Objet : Déclaration de projet pour centrale photovoltaïque
Réf : 2016-0146
Dossier suivi par : Marion EYSSETTE – Chargée d'études Documents d'Urbanisme et Impacts
marion.eyssette@parcduluberon.fr – tél : 04.90.04.41.95

Objet : Projet de Parc Photovoltaïque Saint Saturnin les Apt / Roussillon

Objet: Projet de Parc Photovoltaïque Saint Saturnin les Apt / Roussillon,
recommandations paysagères, écologiques et réduction des risques Incendie

OBJET : Réponse au courrier du 21/02/2014 portant sur un projet de ferme photovoltaïque au sol.
Permis de construire n° 084 102 13 S0015
Lieu-dit « Sainte Croix » - Commune de Roussillon/Saint-Saturnin-lès-Apt

Parc naturel régional du Luberon
Territoire de
**Prévention incendie PV
Fonroche**

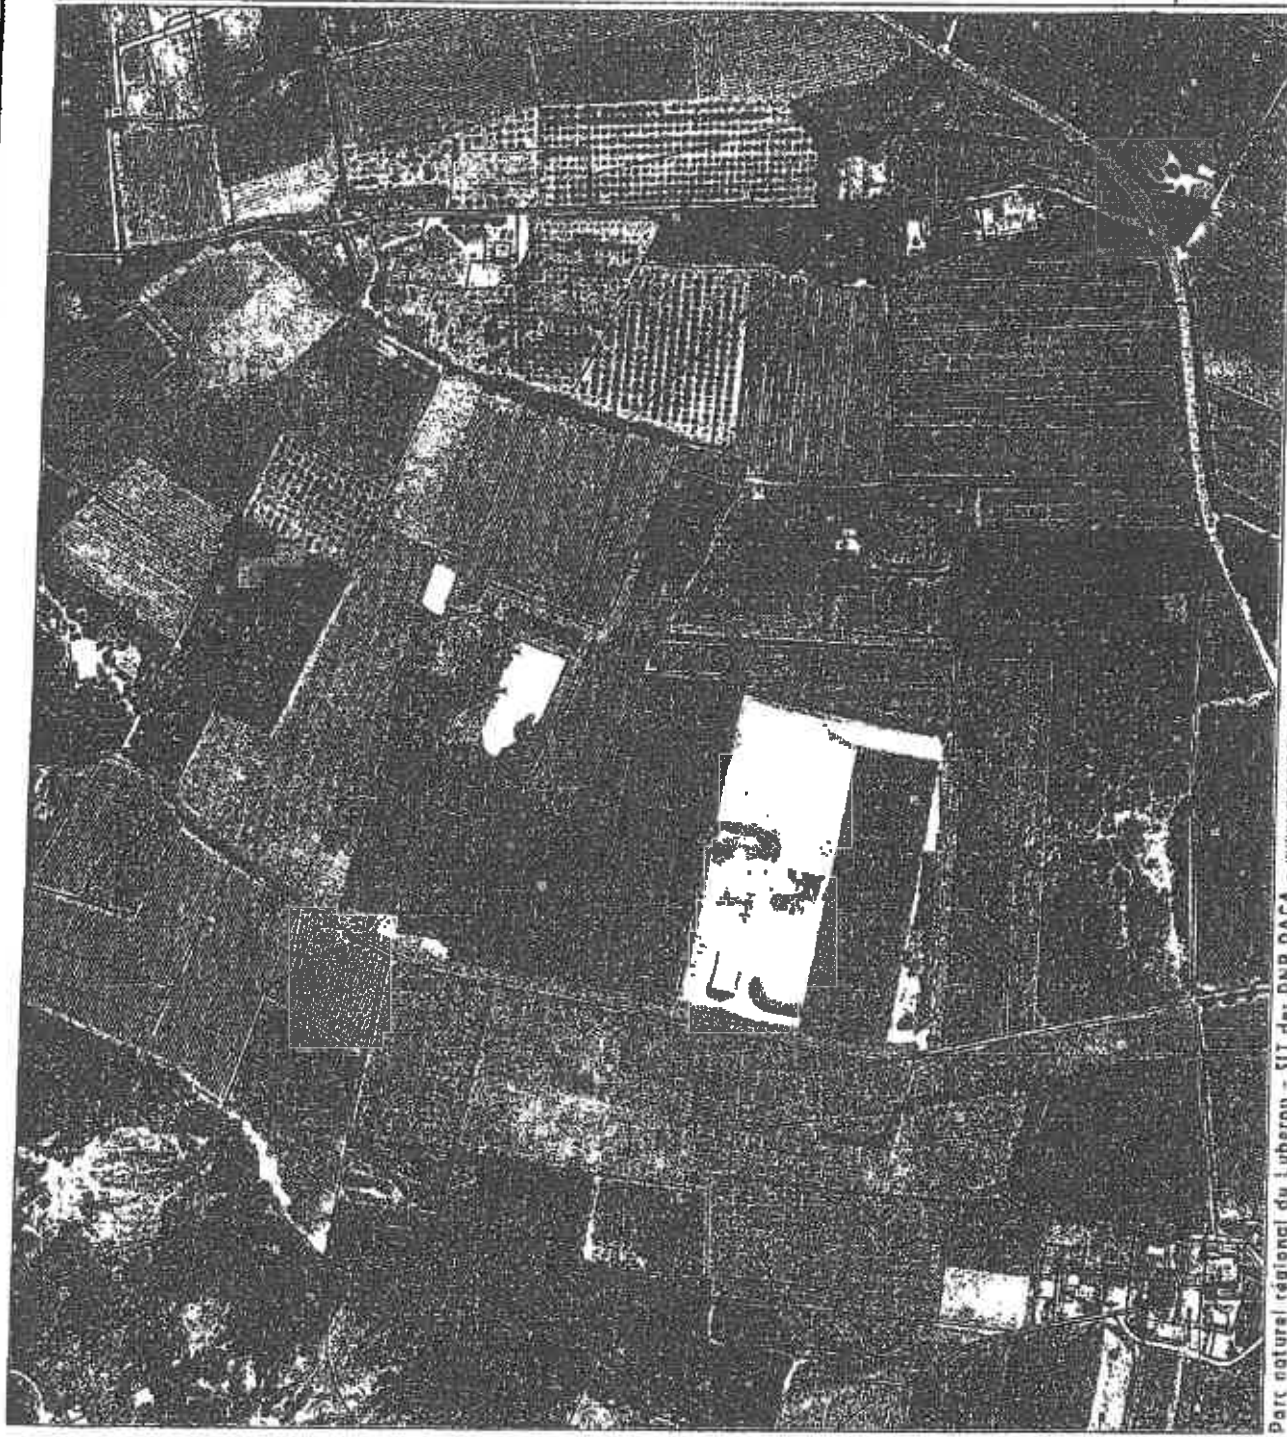
Considérant les forts enjeux paysagers et écologiques de cette zone agricole, une réflexion dans l'application de ces mesures est à développer (voir cartes jointe), notamment pour le premier point.

- Pour rappel, les enjeux paysagers sont forts puisqu'il s'agit de minimiser l'impact visuel de la centrale depuis le site classé de Roussillon mais aussi pour la qualité du cadre de vie des riverains. C'est pourquoi des haies paysagères pourraient être conservées à proximité immédiate des installations. Le défrichage de 50m s'appliquerait à partir du dernier arbre de la haie (zone sud). Les haies Ouest et Nord sont limitrophes de zones agricoles ne nécessitant pas de défrichage

- Dans la zone Est-Nord, les enjeux écologiques sont liés à la biologie des espèces d'amphibiens vivants dans les deux mares. Il est important de conserver un corridor écologique depuis les mares vers les zones boisées voisines. Ainsi il est suggéré que le défrichage permette la conservation d'arbres isolés d'intérêts écologiques mais aussi qu'il n'y ait pas de débroussaillage dans ce secteur. Pour limiter les risques incendies de cette zone, une frange débroussaillée sur 20m de large en périphérie Est du projet permettra d'isoler ce petit boisement de tout autres bois ou haies.

- Enfin, il n'y a pas d'autres contrindications pour que le reste de l'ensemble des zones puisse être débroussaillé sur une largeur de 20 m en plus des zones de 50m défrichées.
